# **AQUATERRA MASTERPLAN**

## **Alteração ao Loteamento Parque de Santa Cruz**

**Memória Descritiva e Justificativa – Aditamento 02**

**Resposta à Informação nº 8211/2020/DMOTDU/DOTPU/DPU**

Figura 9 - Rede de abastecimento preconizada e localização dos marcos de incêndio

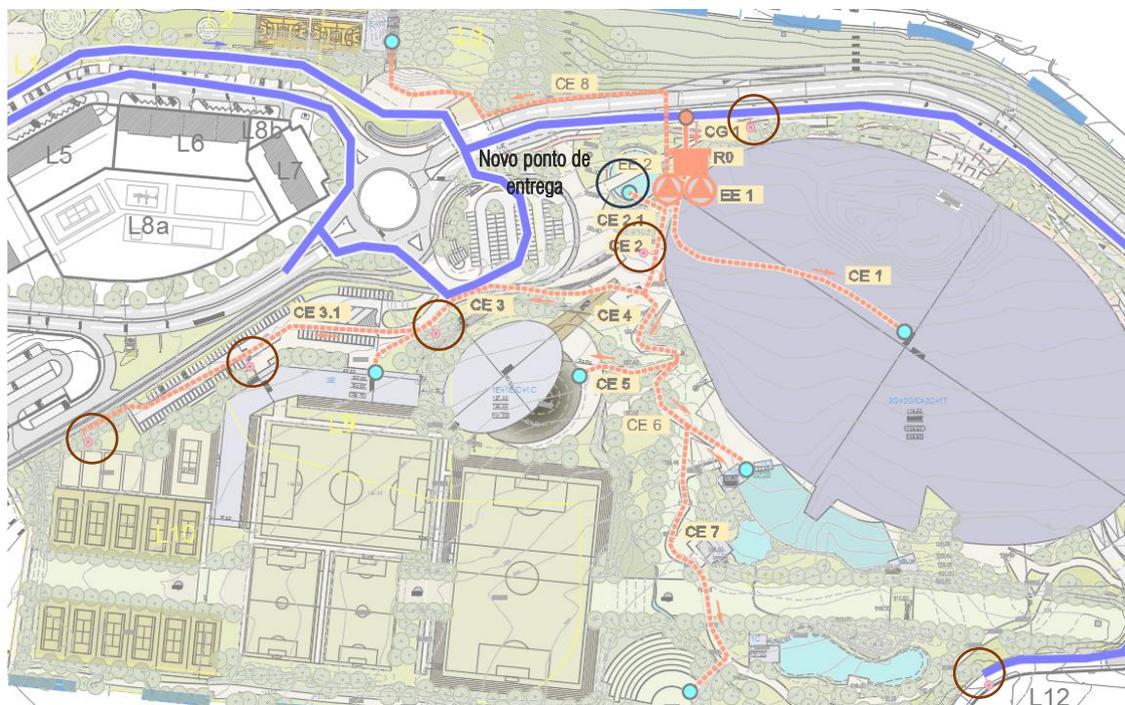
Neste âmbito, desenvolve-se também neste aditamento a temática relativa a Segurança Contra Incêndios em Edifícios, nomeadamente no que diz respeito a acessibilidades para viaturas de bombeiros e de socorro e disponibilidade de água para combate a incêndios no capítulo SCIE- - Segurança Contra Incêndios em Edifícios e planta anexa ao processo.

A rede de abastecimento preconizada no Aquaterra Masterplan foi revista, de modo a considerar a inclusão dos marcos de incêndio e a inclusão de um novo ponto de entrega que permita alimentar o espelho de água considerado no novo *Masterplan*.

Na **Erro! A origem da referência não foi encontrada.** apresenta-se o novo traçado da rede de abastecimento de água, bem como a localização dos marcos de incêndio e do novo ponto de entrega.

Estas alterações conduziram à necessidade de considerar dois novos trechos no sistema de abastecimento, a saber:
